**A 41 - PICOTO (IC2) / NÓ DA ERMIDA (IC25)
TRECHO 1 - ARGONCILHE / NÓ A32/A41**

RELATÓRIO DE CONFORMIDADE AMBIENTAL DO PROJECTO DE EXECUÇÃO

NOTA TÉCNICA

JANEIRO 2010

Figura 2.2 - Restabelecimento do regato da Carvalha entre os km's 3+300 e 3+600

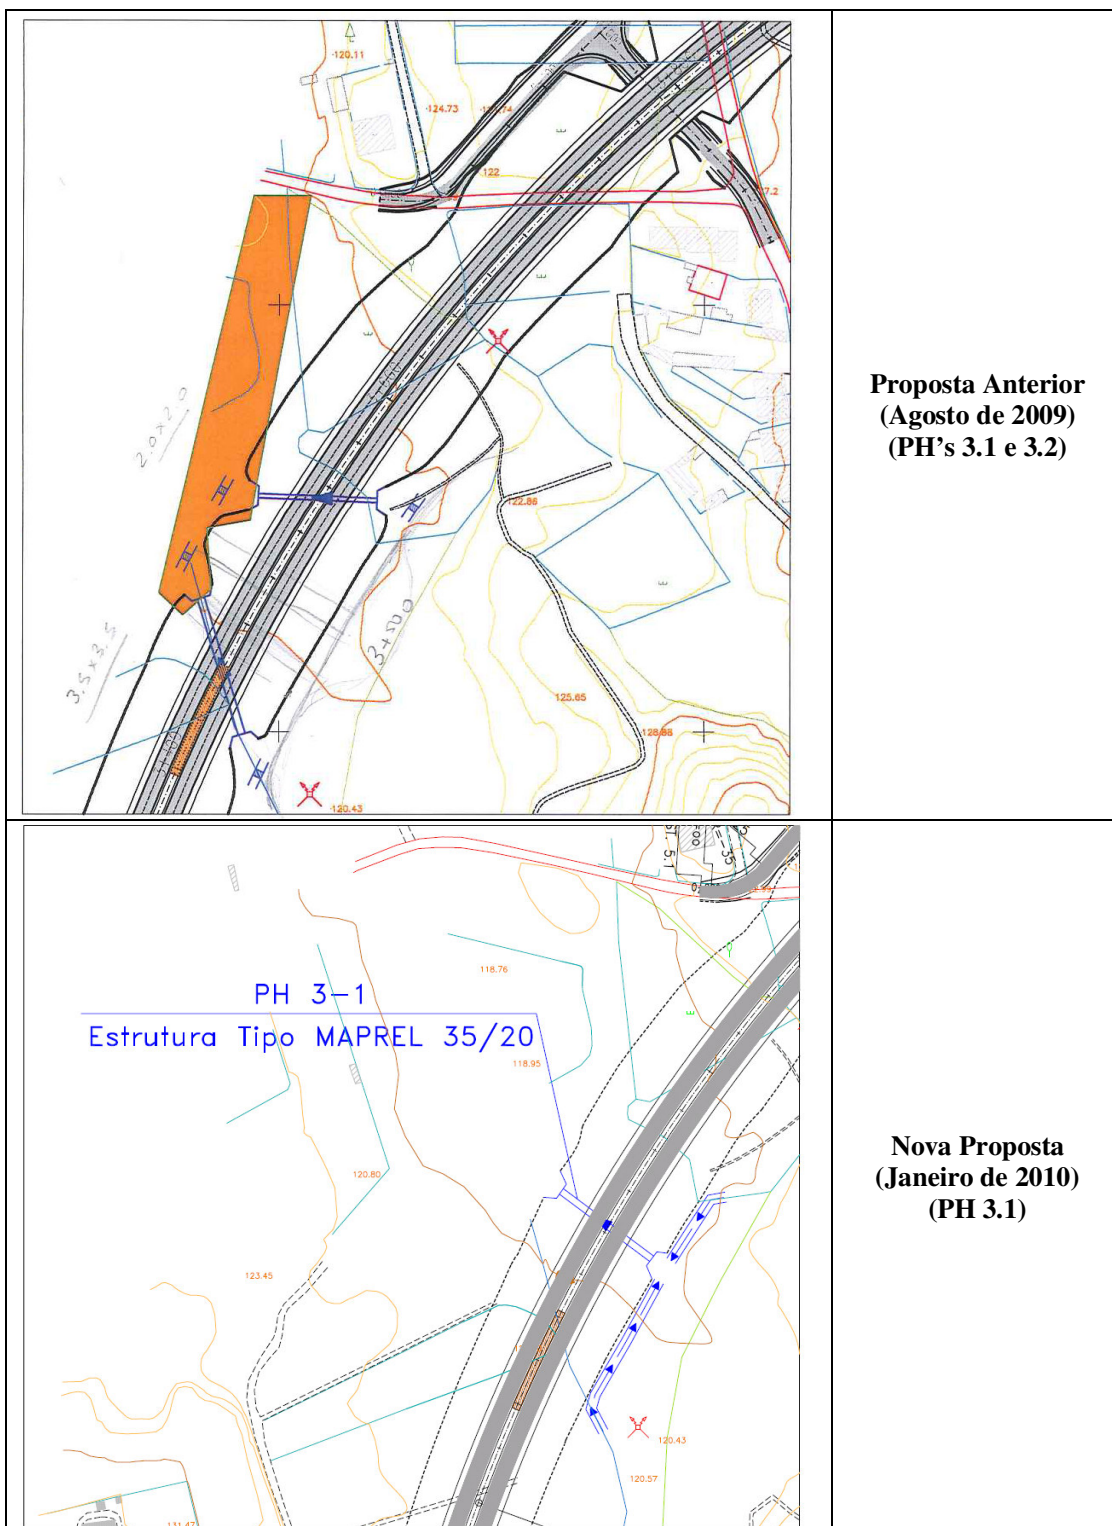
Assim, indo ao encontro do solicitado pela CA, e de forma a melhorar a solução anteriormente proposta, foi efectuada uma reavaliação deste troço preconizando-se agora:

- ◆ apenas uma PH;
- ◆ sem travamento horizontal;
- ◆ o mais ortogonal possível para garantir a luminosidade (com 70 m de extensão);
- ◆ mantendo na generalidade o substrato do leito;
- ◆ o assegurar do restabelecimento da conectividade hidráulica e ecológica;
- ◆ o assegurar da inexistência de galgamento das zonas vizinhas;
- ◆ proposta de medidas de Engenharia Natural no troço a montante, de forma a evitar alterações de direcção bruscas em resultado do desvio do regato da Carvalha e da ligação com a passagem projectada;
- ◆ manter as medidas de Engenharia Natural a jusante da mesma, já propostas anteriormente no Projecto de Reabilitação do Regato da Carvalha (Agosto de 2009), que irão favorecer a instalação da vegetação característica da galeria ripícola, permitindo a contribuição para assegurar/melhorar a conectividade ecológica do regato da Carvalha.

Assim, apresenta-se seguidamente um esboço de solução que permite cumprir os objectivos referidos, incluindo uma figura que permite a comparação com a anterior proposta (**Figura 2.2**).

Descreve-se seguidamente, de forma sucinta, a solução estrutural proposta, incluindo o respectivo processo construtivo para a transposição do regato da Carvalha pela A41 neste troço específico.

A transposição do regato da Carvalha será assegurada por uma passagem inferior que garantirá simultaneamente funções hidráulicas e ecológicas, à semelhança da solução adoptada para a ribeira de Gende (Nota Técnica de Novembro de 2009).

A passagem hidráulica agora proposta respeita a uma estrutura de grandes dimensões (4.00mx3.75m), visando salvaguardar o leito de cheia da linha de água, e com um tratamento da plataforma de implantação, minimizando dessa forma as implicações negativas na hidromorfologia deste sistema hídrico, potenciando simultaneamente as melhores condições de transposição para a fauna local.

Figura 2.3 - Solução de Engenharia Natural proposta para o Regato da Carvalho no trecho entre os km's 3+300 e 3+600

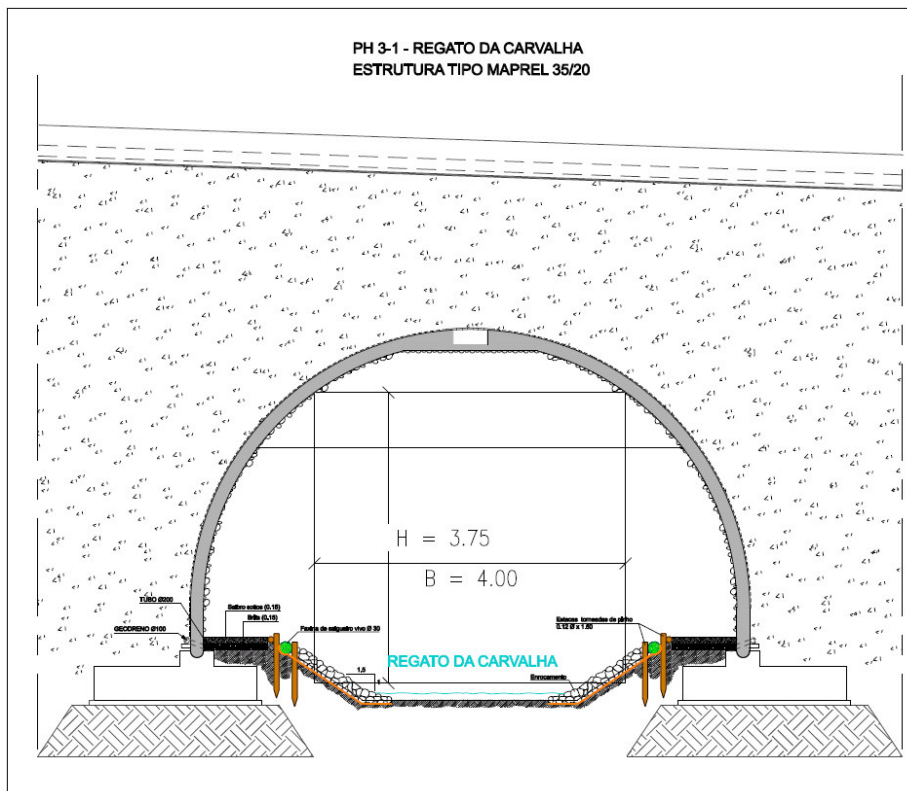
Para aumentar o índice de “opness” considerou-se, para além do aumento da abertura da passagem transversal, a redução do seu desenvolvimento em planta, pelo que esta passagem foi reduzida à extensão mínima viável, recorrendo-se a estruturas de contenção dos taludes para assegurar a continuidade da mesma no aterro (**Figura 2.3**).

A estrutura adoptada, consiste num sistema formado pelo conjunto de duas aduelas pré-fabricadas em betão armado, abertas na base, permitindo a manutenção do terreno natural sob a passagem.

Esta obra é complementada por muros de ala do tipo “gabião” plantados, solução que permitiu reduzir a extensão da passagem sob o aterro da auto-estrada.

Assim, propõe-se agora uma solução (**Figura 2.3**), com a qual se pretende ir ao encontro das soluções de tratamento propostas para os restantes troços do regato da Carvalha e que foram já aprovados pela CA, recorrendo-se a métodos tradicionais e modernos de Engenharia Natural que:

- ♦ possibilitam o restabelecimento da conectividade ecológica e hidráulica dos troços ribeirinhos;
- ♦ permitem ainda atenuar o transporte de sedimentos e;
- ♦ favorecem a instalação da vegetação característica da galeria ripícola, contribuindo desta forma para assegurar/melhorar a conectividade ecológica do regato da Carvalha.

Figura 2.4 - Solução de Engenharia Natural proposta para o troço a jusante do Regato da Carvalha, no trecho entre os km's 3+300 e 3+600

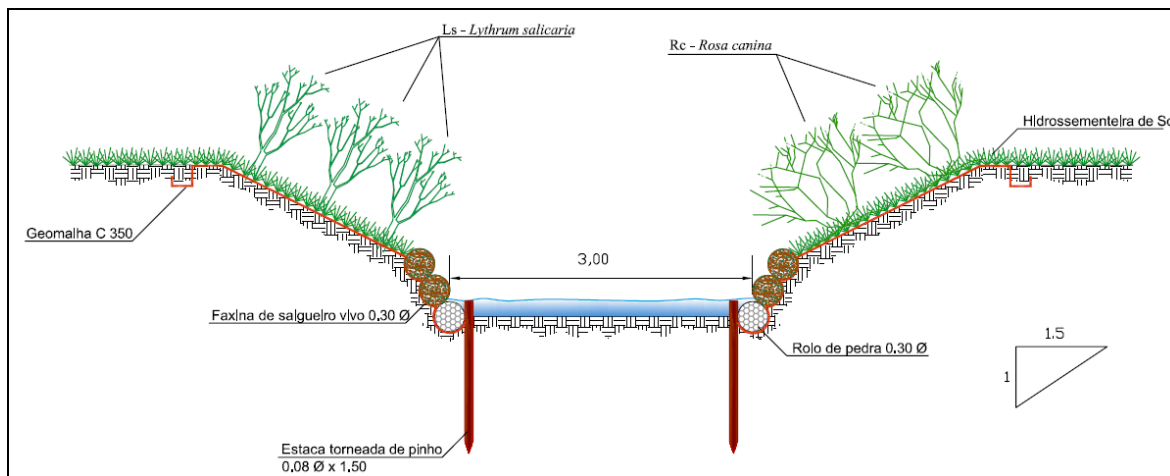
Importa referir que a solução a adoptar no troço a jusante diz respeito à já preconizada anteriormente e apresentada no Projecto de Reabilitação do Regato da Carvalha, de Agosto de 2009 (**Figura 2.4 e Desenho Perfil Tipo V com o n.º ENPT06 em Anexo II**).

Figura 2.5 - Solução de Engenharia Natural proposta para o troço a montante do Regato da Carvalho, no trecho entre os km's 3+300 e 3+600, perfis P1 e P2

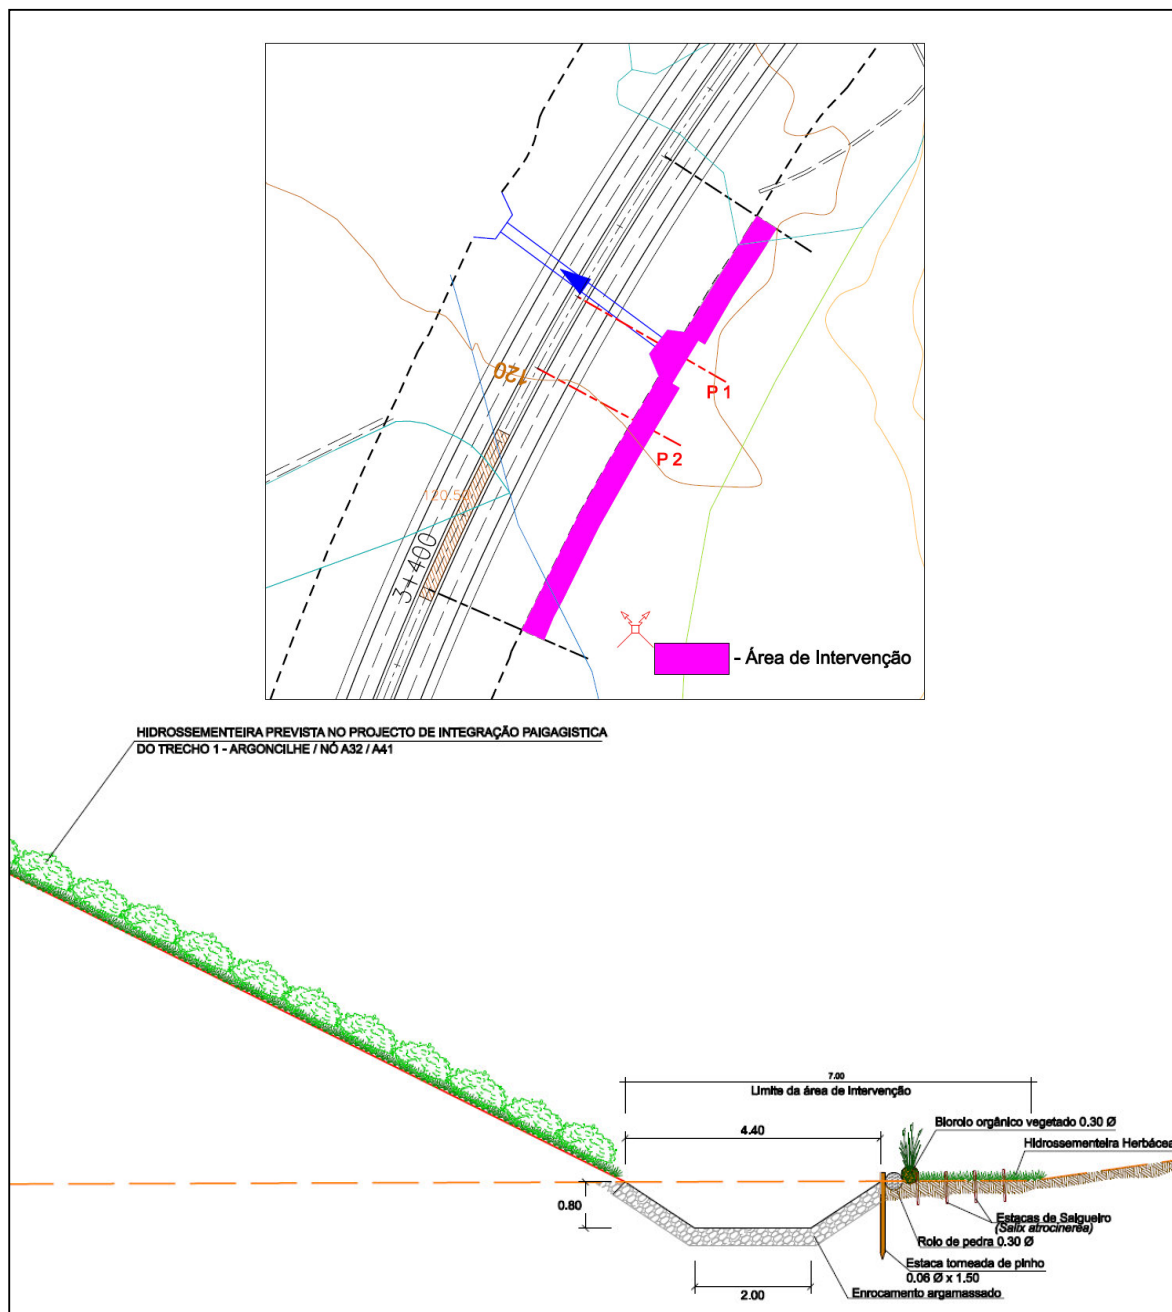
O projecto agora desenvolvido para o troço a montante da PH, à semelhança do preconizado para o troço a jusante, tem em atenção a utilização do material vegetal, recorrendo-se primeiramente a material vegetal vivo proveniente essencialmente da vegetação ripícola, das áreas a serem desmatadas no âmbito da empreitada geral, nomeadamente ramos de salgueiros com elevada capacidade vegetativa; este material será aplicado segundo técnicas de Engenharia Natural (**Figura 2.5 e Desenho Perfil Tipo VII com o n.º ENPT08 no Anexo II**).
